DAC OUT A&B PORTS (TO THE HEAD OF THE WIRE)

DAC IN A&B PORTS (TO THE END OF THE WIRE)

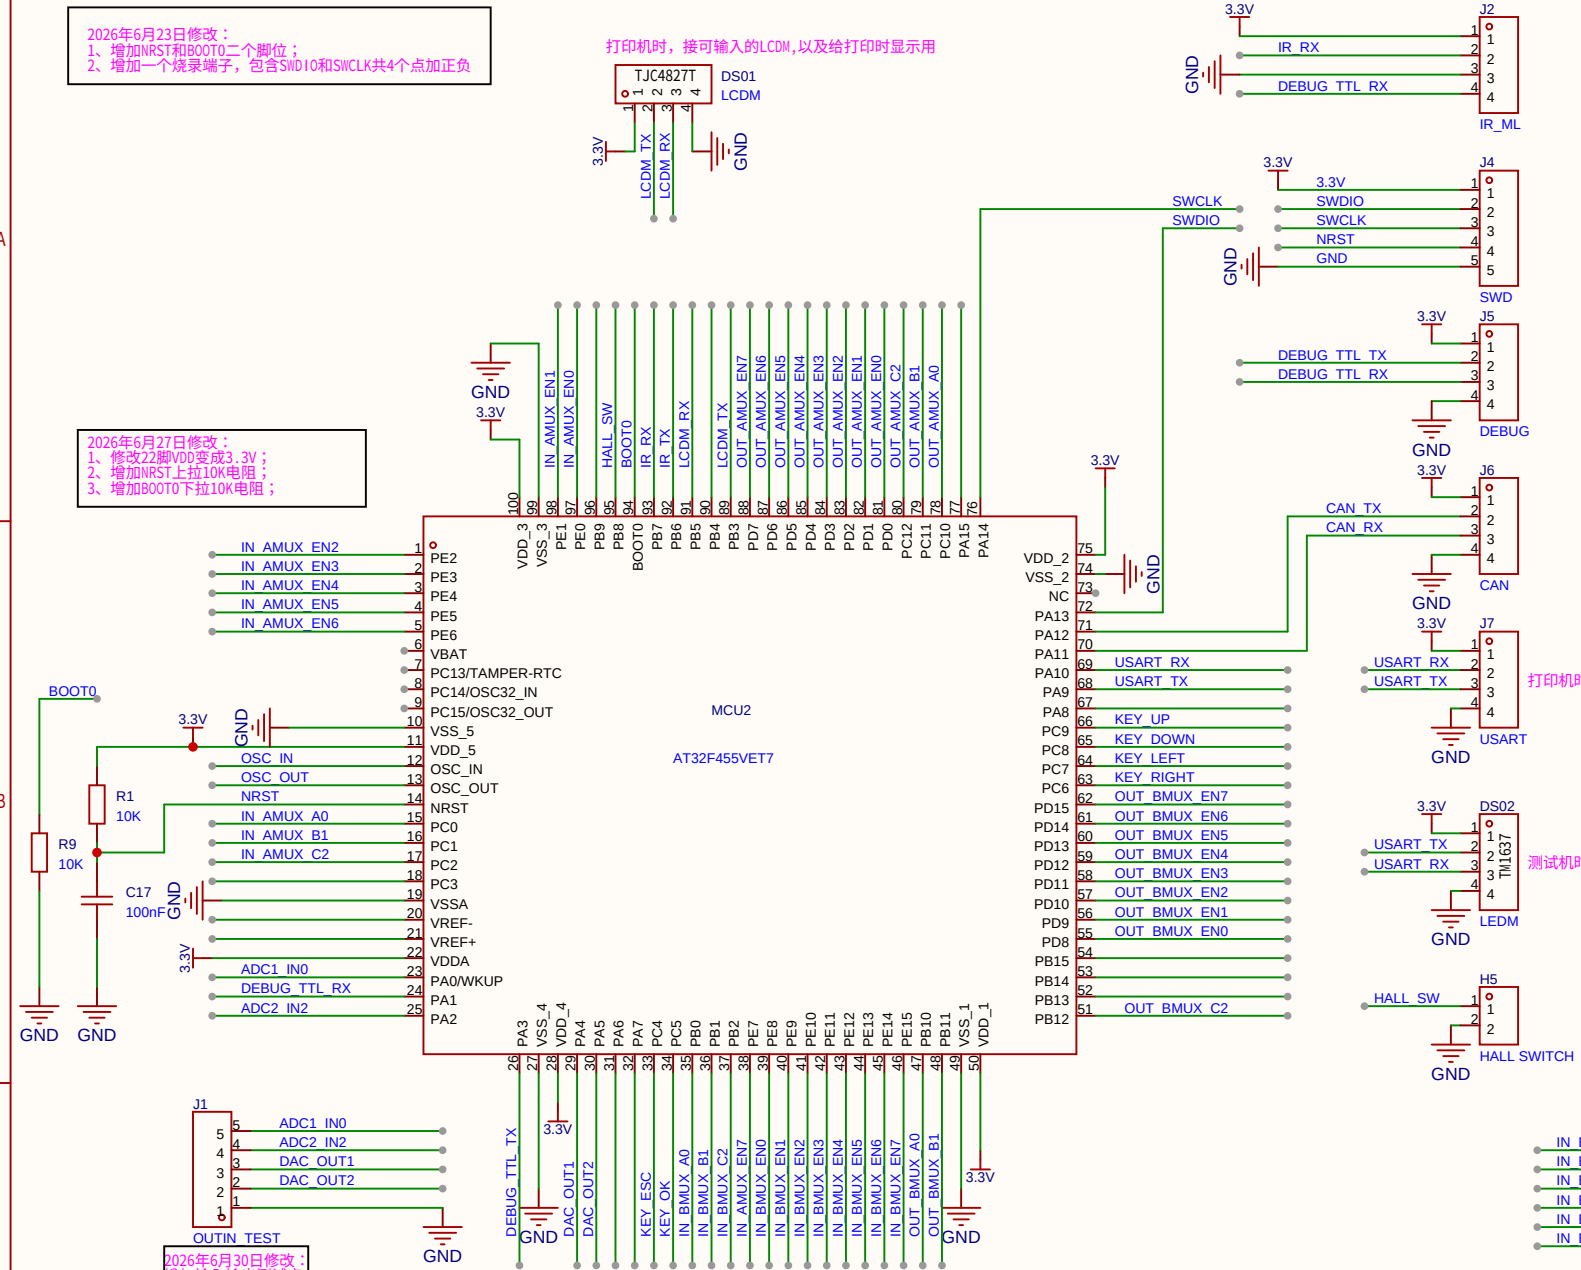
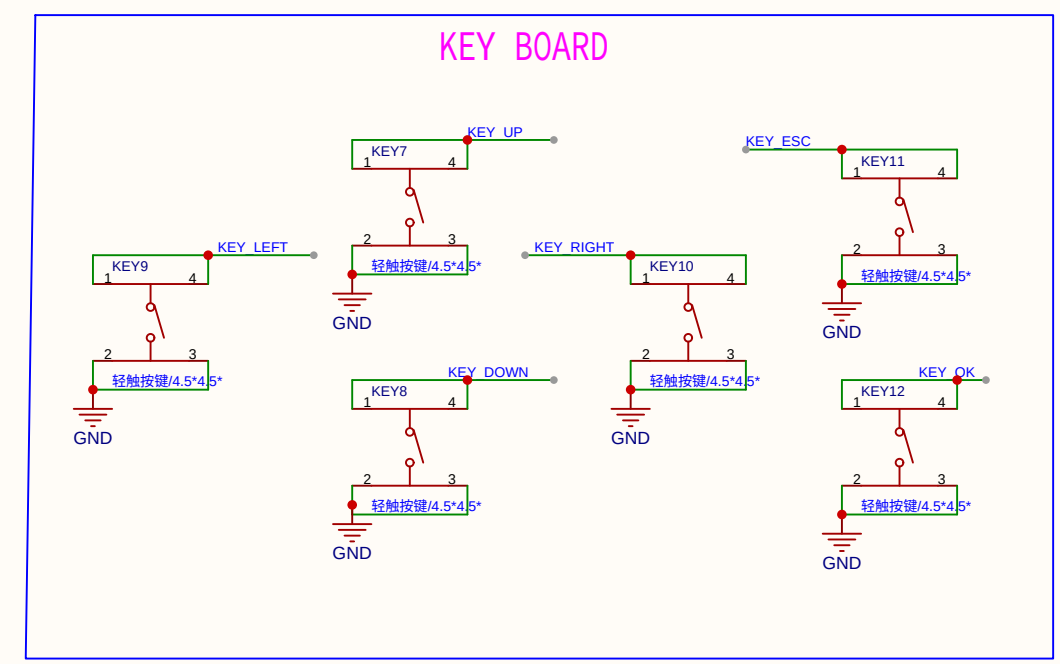
2026年6月23日修改：
1、增加NRST和BOOT0二个脚位；
2、增加一个烧录端子，包含SWDIO和SWCLK共4个点加正负

2026年6月27日修改：
1、修改22脚VDD变成3.3V；
2、增加NRST上拉10K电阻；
3、增加BOOT0下拉10K电阻；
